Proyecto: “ESTI SOLAR II”

MINISTERIO DE AMBIENTE
DIRECCIÓN REGIONAL DE CHIRIQUÍ
SECCIÓN DE EVALUACIÓN DE IMPACTO AMBIENTAL
INFORME TÉCNICO DE MODIFICACIÓN DEL ESIA No. 015-2023

RESOLUCIÓN DRCH-IAM-RECH-003-2023
De 11 de AGOSTO de 2023

AES PANAMÁ, S.R.L. PRESENTA RECURSO DE RECONSIDERACIÓN CONTRA LA RESOLUCIÓN DRCH-IAM-RECH-003-2023 DEL 11 DE AGOSTO DEL 2023 DE LA DIRECCIÓN REGIONAL DE CHIRIQUÍ DEL MINISTERIO DE AMBIENTE

PROVINCIA DE CHIRIQUÍ, DISTRITO DE BARÚ, CORREGIMIENTO DE BACO - VERIFICACIÓN DE COORDENADAS DEL PROYECTO "ESTI SOLAR II"

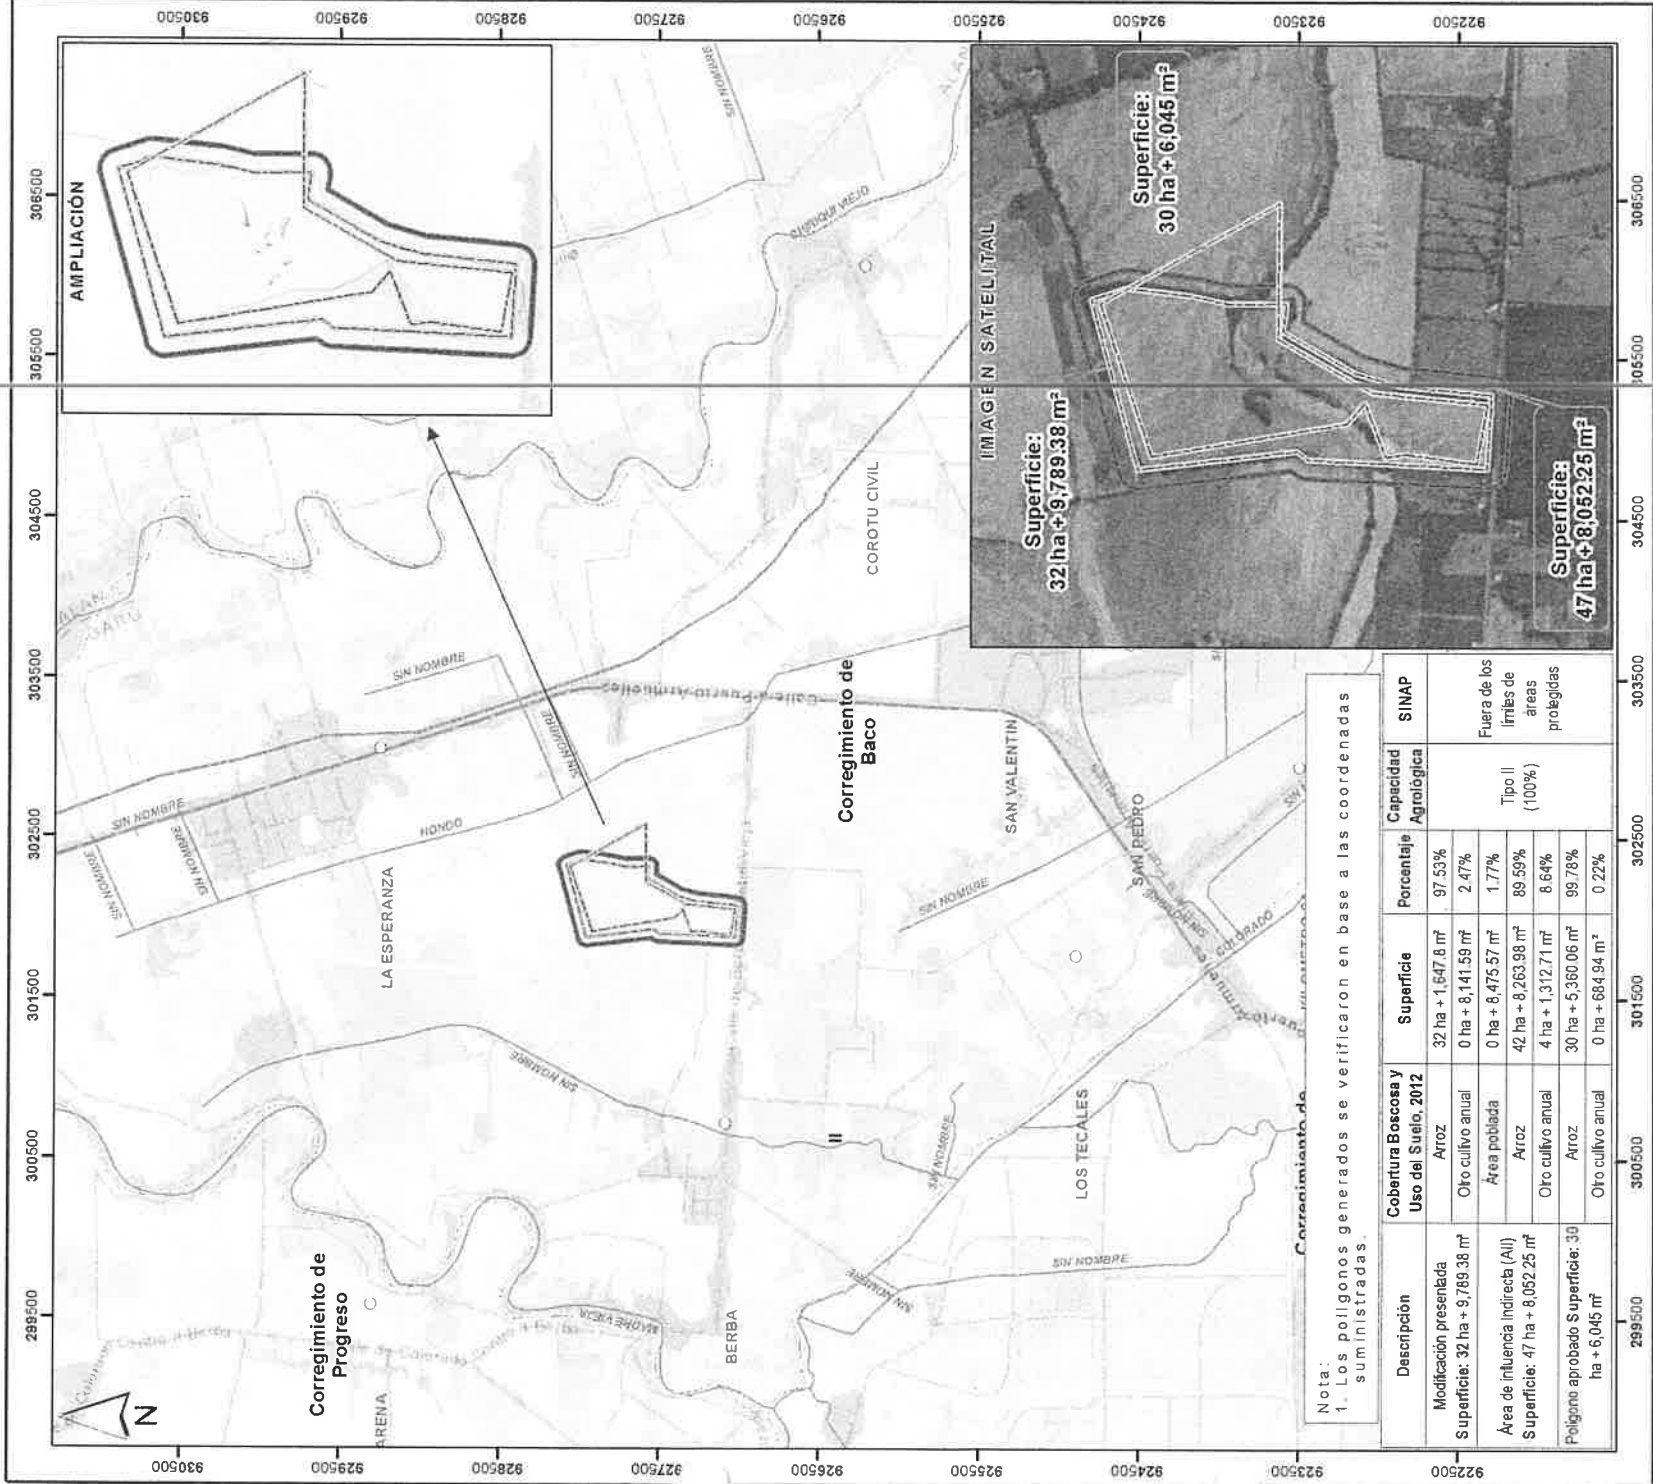
Con los datos proporcionados se generaron 3 polígonos denominados: Modificación presentada con una superficie (**32 ha + 9,789.38 m²**); Área de influencia Indirecta (AI) con una superficie (**47 ha + 8,052.25 m²**); Polígono aprobado con una superficie (**30 ha + 6,045 m²**); los mismos se ubican FUERA de los límites del SINAP.

De acuerdo a la Cobertura Boscosa y Uso del Suelo, año 2012, los polígonos se ubican en las categorías de **“Área poblada”**, **“Arroz”**, **“Otro cultivo anual”** y según la Capacidad Agrológica, los polígonos se ubican en el tipo: **II** (Arable, algunas limitaciones en la selección de las plantas, requiere conservación moderada).

Figura 2
Polígono presentado en la resolución de aprobación del EsIA ESTI SOLAR con insistencias en las coordenadas

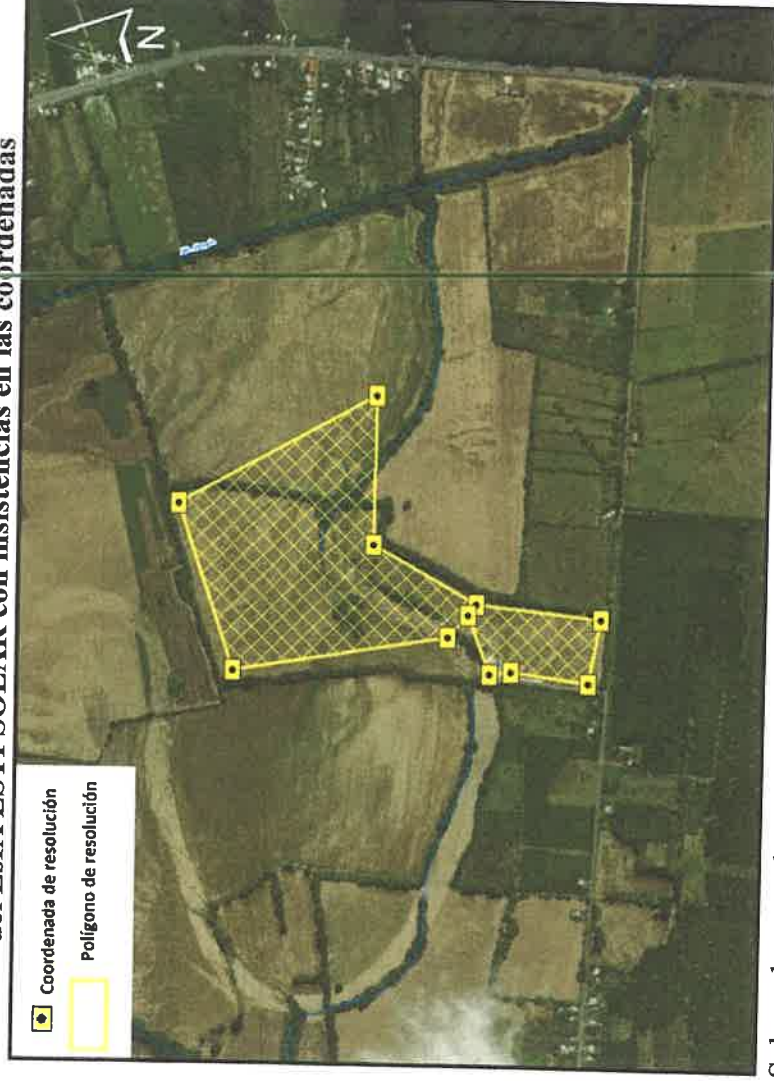
La Figura 2, proyecta el error de las coordenadas por un giro sobre la superficie real de las fincas arrendadas, si se mantenían las coordenadas originales estaríamos entrando a la finca o folio real contiguo no contemplada.

Figura 2
Polígono presentado en la resolución de aprobación
del EsIA ESTÍ SOLAR con inconsistencias en las coordenadas

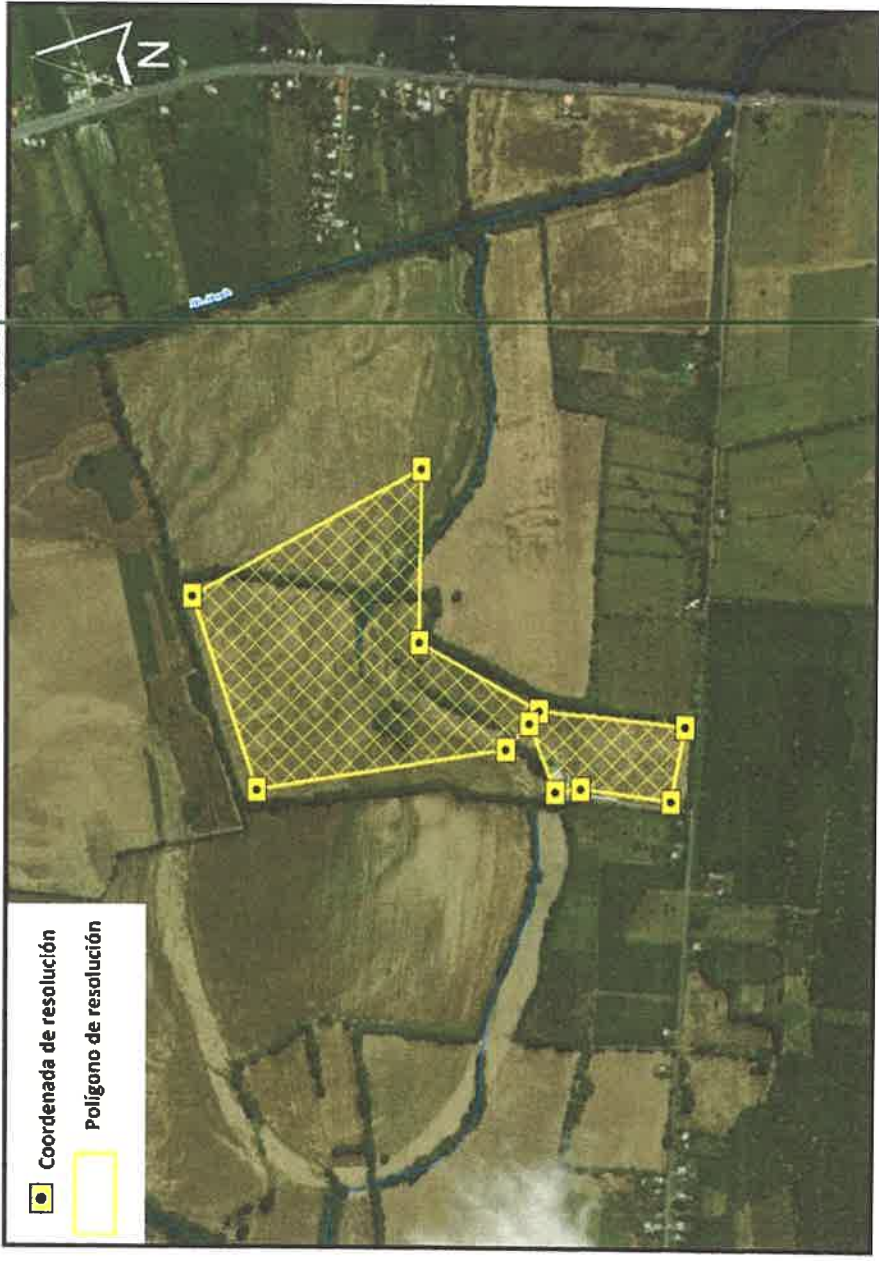
3) **FIGURA 2** –Polígono presentado en la resolución de aprobación del EsIA ESTÍ SOLAR con inconsistencias en las coordenadas
